BULLETIN N° 90

Neues Design TA und T Pumpen

TA
Pumpe

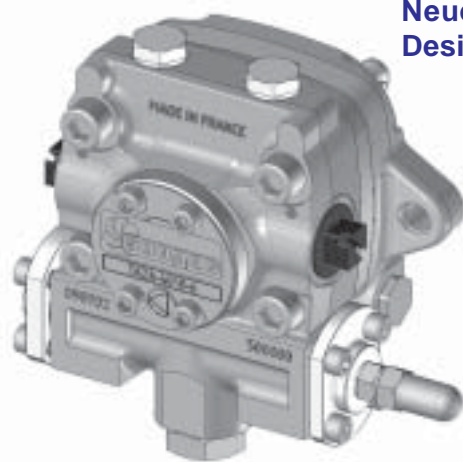
Zur Verbesserung der Qualität der TA- und T-Pumpe Bereich, hat Suntec in ein neues 4-Achsen-CNC-Bearbeitungszentrum investiert.

Da dieses neue Bearbeitungszentrum neue Gussformen erfordert, wird sich das äußere Erscheinungsbild unserer TA und T Pumpen leicht ändern. Die Montage der Pumpe, die Lage und Abmessungen von Anschlüssen für den Einlass und Auslass bleiben unverändert, die Pumpen sind voll kompatibel mit den bestehenden Brennern.

Zur Identifizierung dieses neuen Designs, beginnen die Seriennummern dieser Pumpen ab 500 000 (für TA-Pumpen) und 50 000 (für T-Pumpen) und die Kennzeichnung dieser neuen Modelle gehören eine **neue Revisionsnummer: Revision 7**.

TA 3C 4010 7, TA4 A 4010 7 ... für TA Modelle
T3C 107, T5A 107 ... für T Modelle.
